**Avis délibéré de la mission régionale  
d'autorité environnementale  
Hauts-de-France  
sur le projet de Parc éolien du chemin de Valenciennes  
de la société PELEIA 35  
sur la commune de Haussy (59)**

n°MRAe 2019-3923

*Localisation du projet (points verts) (source : dossier)  
points verts : parc éolien du Chemin de Valenciennes en projet  
points noirs : parc éolien de la Chaussée Brunehaut (construit)*

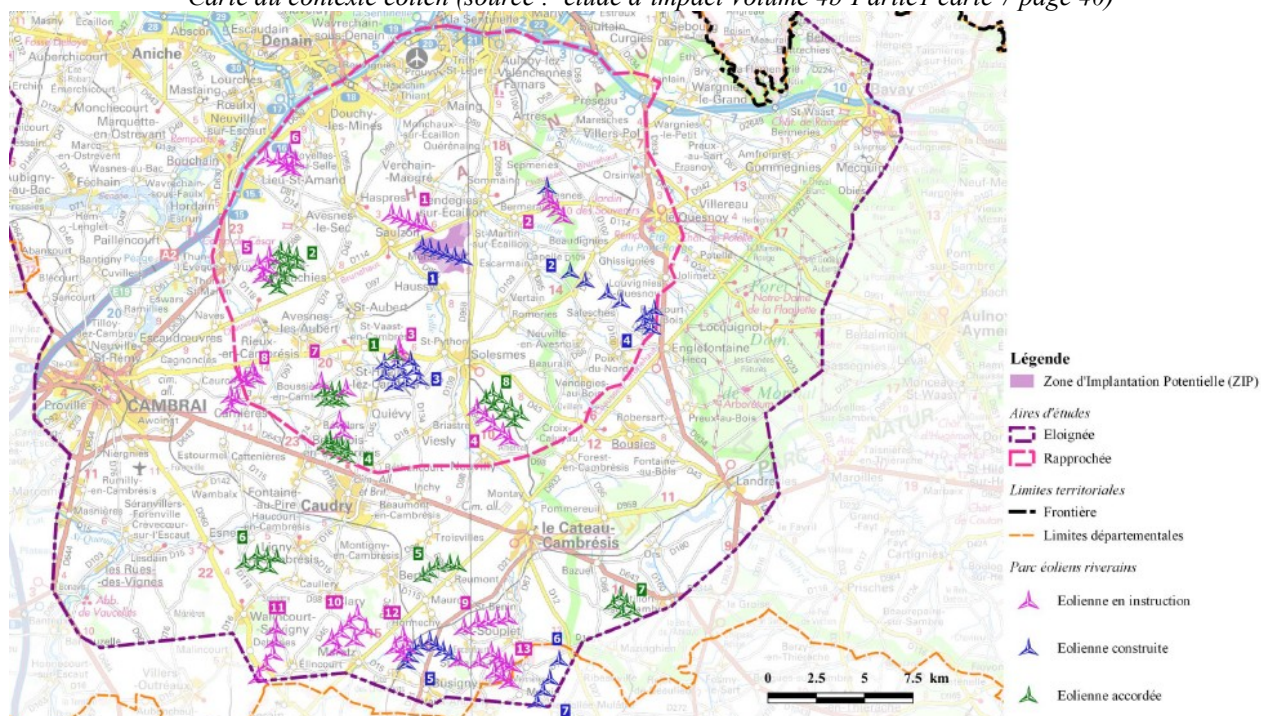
Le projet, présenté par SAS PELEIA 35, porte sur la création d'un parc éolien de 5 éoliennes sur le territoire de la commune de Haussy (59). L'implantation a lieu à proximité du parc éolien de la Chaussée Brunehaut suivant une ligne parallèle.
